Søknad om fravik

«Fravik fra N100 Veg- og gateutforming – kjørefeltbredde – Karmøy – 511 – Stølebuktvegen 10»

Søknad om endring av fartsgrense

Karmøy kommune - Østre del av Stølebuktvegen - endring av fartsgrense - FV511 - tilbakemelding

Blå linjer viser kantene på fortauene med
dimensjoner på vei etter N100.
Røde linjer er eiendomsgrenser.

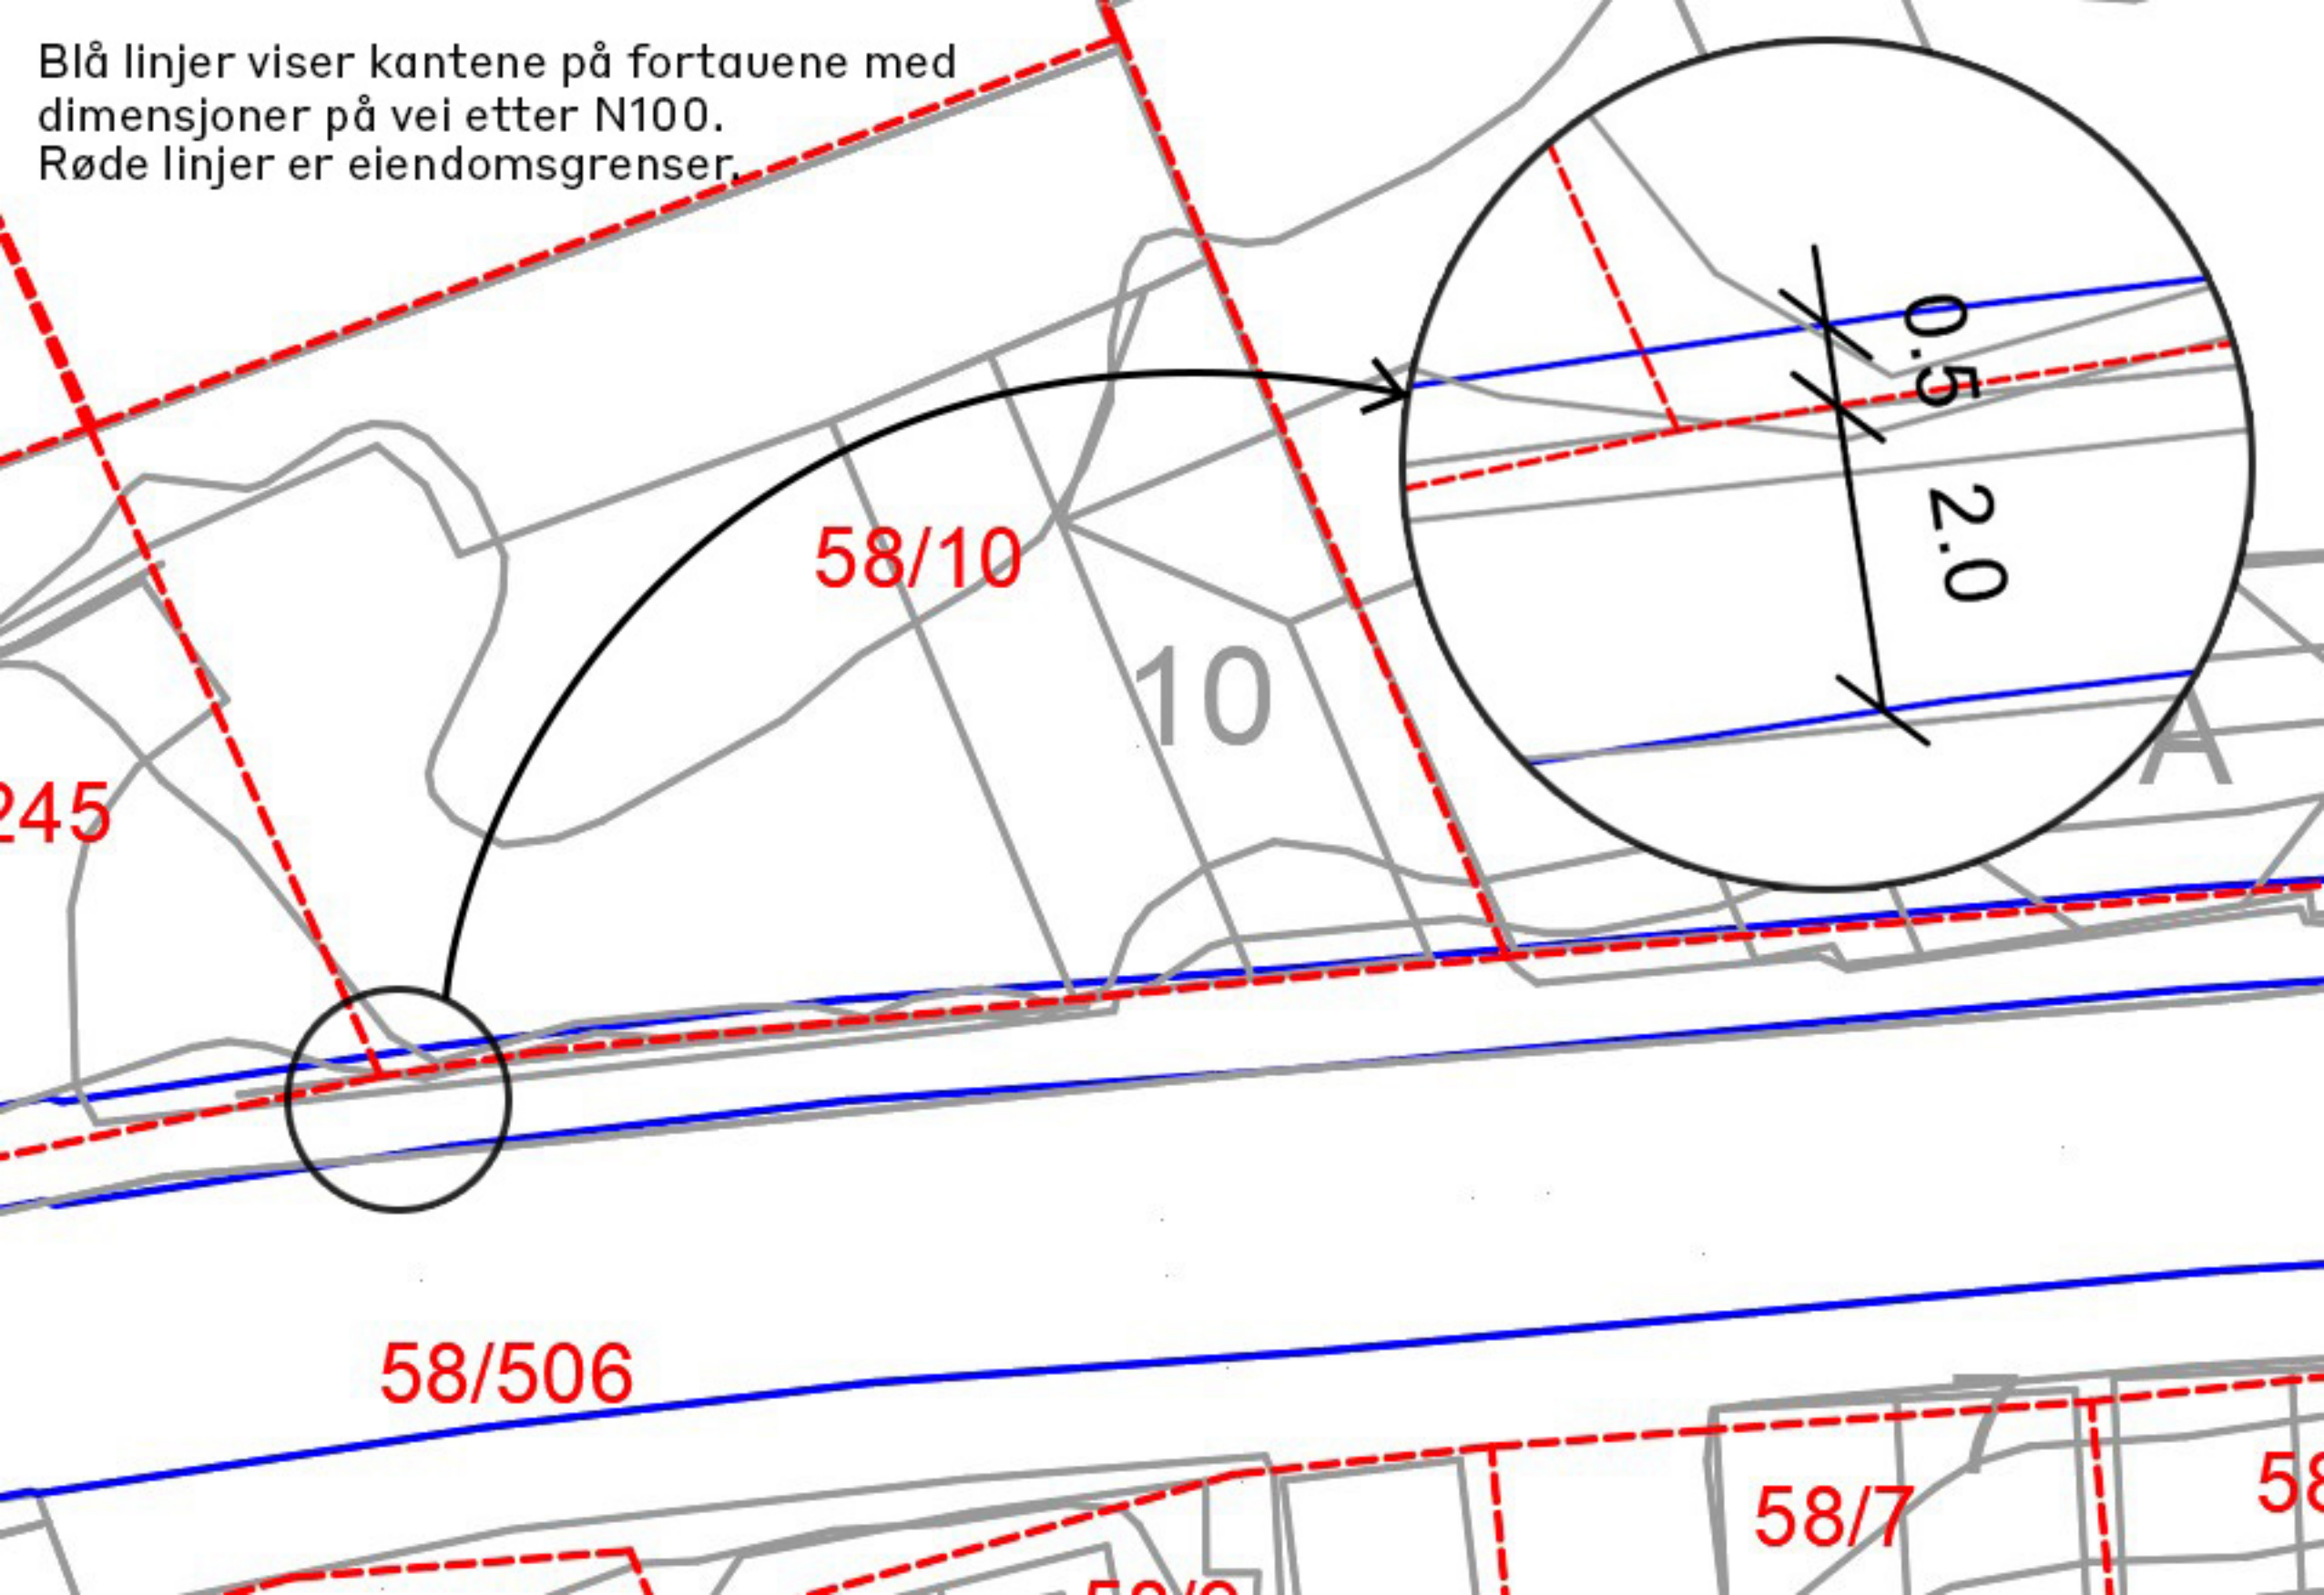
Beskrivelse/ begrunnelse (veiledning punkt 3):	Veien er opparbeidet og det er tilgjengelig en gitt bredde fram til eiendomsgrensen. Det er i dag fortau på begge sider av kjørefeltene, det nordre 2,0 m og det søndre 2,5 m bredt, slik det også er regulert. Det kan etableres 2,5 m fortau, etter kravene, også på det nordre fortauet, ved å gå over grensen til eiendom 58/10. Det er derimot ikke bredde nok til å oppfylle kravet om 3,25 m kjørefelt pluss kantsteinsklaring på 0,25 m på hver side (krav 2.3.2 – 4) og fortau i 2,5 m bredde på offentlig grunn. Nabobebyggelsen på nordsiden ligger også så tett på veien at det er under 2 meter bredde på fortau. Dette er nok også grunnen til at veien er regulert som den er. Hvis bredden ikke er tilstrekkelig i Stølebuktvegen, burde hele strekket reguleres samlet, ikke flekkvis. Vi har argumentert for – og siden også søkt om – endring av fartsgrensen til 30 km/t på denne østre delen av Stølebuktvegen. Utgangspunktet vårt var at det ville bedre forholdene for trafikksikkerhet og støy. Det ville også tillate en 0,5 m smalere kjørebane (jf. 2.3.2 – 3 kulepunkt 2: <i>Hovednett for personbiltrafikk skal ha kjørefeltbredde 3,00 m ved fartsgrense ≤ 40 km/t og 3,25 m ved 50 km/t og 60 km/t.</i>). Søknaden ble derimot avvist, og vi ønsker derfor å regulere med den opparbeidete 2,0 m bredden på det nordre fortauet. Dette vil ikke kreve endring på veien og vil ikke ta areal fra eiendom 58/11. Et alternativt forslag ville være å legge 2,5 m fortau også på det nordre fortauet, men fravike fra bredden på kjørefeltene ved å smalne dem inn til 3,0 m. Dette ville derimot kreve flytting av fortauskanten og senterlinje på vei, og føre til mer svingete kjørebane. Vi ser vekk fra denne løsningen.

• Søknad om endring av fartsgrense • RogFK Tilbakemelding søknad fartsgrense
Konsekvenser av å ikke innvilge søknaden:	Se skisse av vei uten fravik.
Økonomisk bakgrunn til prosjektet:	Utvikling av eiendom til bolig.
Konsekvenser av fravik (se https://www.rogfk.no/vare-tjenester/vei-og-kollektivtransport/fylkesvei/soknader-og-tillatelser-for-fylkesvei/soknad-om-fravik/)	
Konsekvenser for teknisk kvalitet (<i>veiledning punkt 7</i>):	
Ingen åpenbar innvirkning på teknisk kvalitet.	
Konsekvenser for sikkerhet (for trafikantene) ⁵ (<i>veiledning punkt 8</i>):	
Ingen åpenbare konsekvenser for trafiksikkerhet. Et bredere fortau ville gi noe bedre forhold for gående på 35 m. Det ble talt 6 voksne personer på en halvtime i makstimen – 8.00–8.30 – 3. januar 2023. Dette tallet dekker begge fortau, og tyder på svært lite bruk. Syklende vil normalt velge søndre fortau, som fører til gang- og sykkelvei i vest. Kjørebanelen videreføres uendret.
